监理通知单（质量）

工程名称：兴宾区整区30万千瓦（一期12万千瓦）户用分布式光伏项目 编号：AHST/XBGP-DDJL-TZ-017

事由：关于城厢镇关家岭户主林元春并网后现场存在的相关质量问题

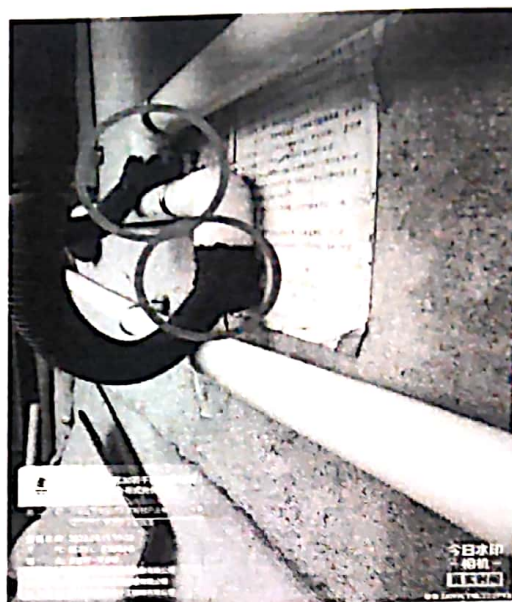
光伏线敷设不符合设计要求

防火泥脱落

针对此类问题，我监理部现要求你单位自接收本通知单起3日内完成现场整改消缺工作，否则我监理部将根据工程建设管理制度相关条例进行经济考核。

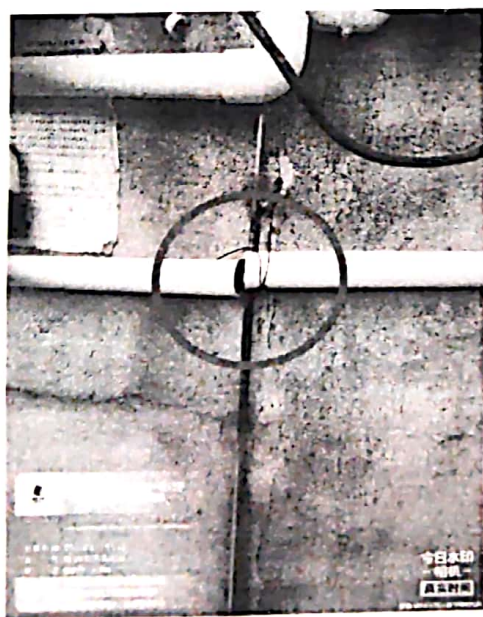
线管未封堵

接地电阻实测值不符合设计要求
